WZP.2370.33.185.2023.ŁB

**WYKONAWCY**  
**uczestnicy postępowania na budowę strażnicy Komendy Powiatowej  
Państwowej Straży Pożarnej w Wadowicach wraz z Jednostką  
Ratowniczo-Gaśniczą**

Komenda Wojewódzka Państwowej Straży Pożarnej w Krakowie informuje, że w przedmiotowym postępowaniu wpłynęły następujące pytania:

**Pytanie 9**

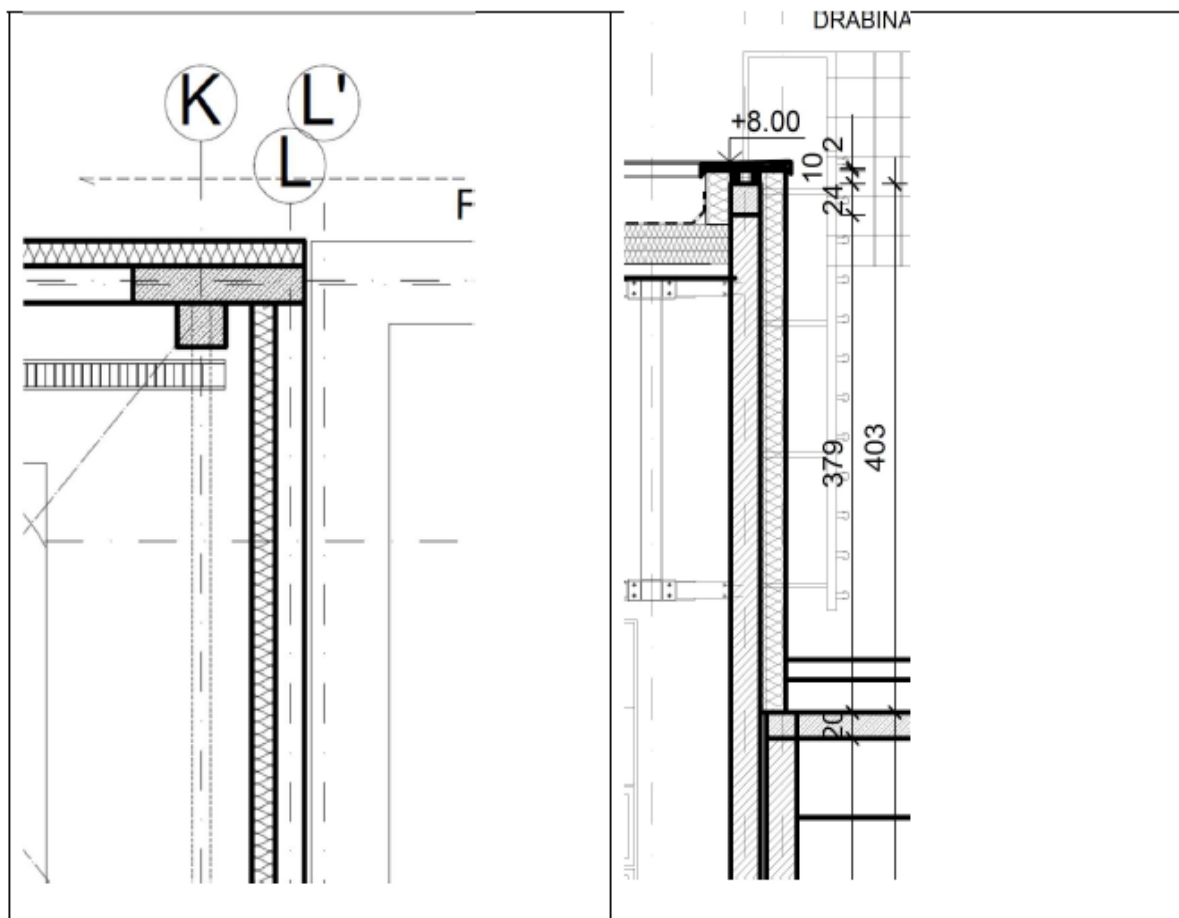
Zgodnie z rzutami arch. ścianę w osi L należy ocieplić tylko od strony wewnętrznej na pełną wysokość. Przekrój A-A wskazuje na konieczność ocieplenia ściany od strony zewnętrznej, od poziomu +3,8m w górę i brak jednocześnie izolacji cieplnej wewnątrz.

Prosimy o wyjaśnienie rozbieżności, ujednolicenie dokumentacji w tym zakresie. Prosimy również o podanie sposobu wykończenia ściany elewacyjnej, jak i garażowej w powyżej przedstawionym obszarze – nie jest to opisane w dokumentacji.

Należy wykonać obie izolacje. Od wewnątrz docieplenie w technologii ETICS z izolacją z wełny mineralnej 10 cm. Od zewnątrz zgodnie z wykończeniem elewacji.
